ビュルケルト社製アングルシート型コントロールバルブ (Type2300) の

設計変更連絡

アンゲルシート型コントロールバルブ Type2300 仕様変更について

新面間の製品 外径寸法図

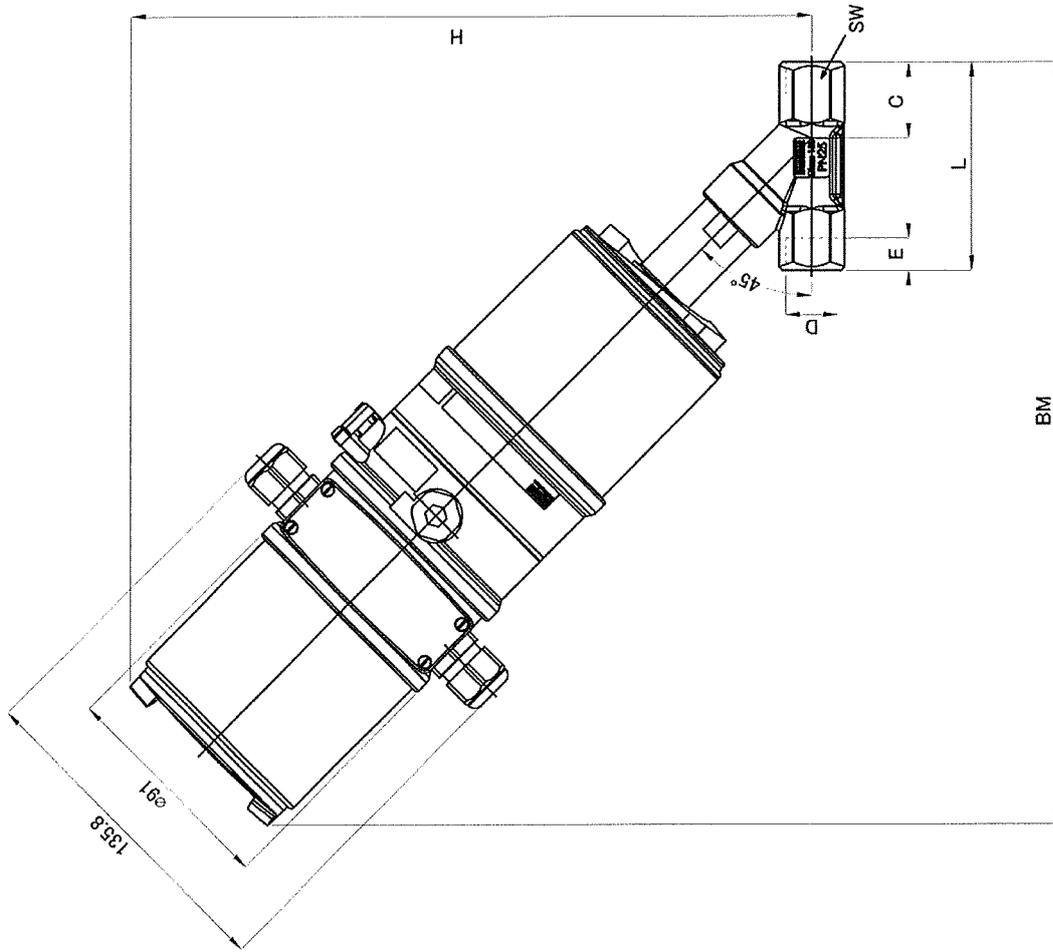
1. バルブ面間寸法の縮小化(Rc ネジ込みタイプのみ)

該当する製品は口径 15A,20A,25A,32A,40A のサイズのみとなります。

面間寸法のみの変更でバルブ本体以外の部品は互換性があります。

例えば旧製品をメンテナンスする場合、旧製品の本体(損傷がないことを条件として)に新製品のアクチュエータ一式を交換することも可能です。

口径 50A は面間寸法の変更はございません。

新しい面間寸法、外形寸法は図面番号.Type2300 BM101 をご参照ください。

オリフィス [mm]	D	アクチュエータ サイズ[mm]	L	H	B	C	S	E
15	Rc1/2	M-70	65	280	308	24	27	13.2
20	Rc3/4	M-70	75	288	318	27	34	14.5
25	Rc1	M-70	90	294	327	29.5	41	16.8
32	Rc1-1/4	M-70	110	302	342	36	50	19.1
40	Rc1-1/2	N-90	120	347	383	35	55	19.1
50	Rc2	N-90	150	360	406	45	70	23.4
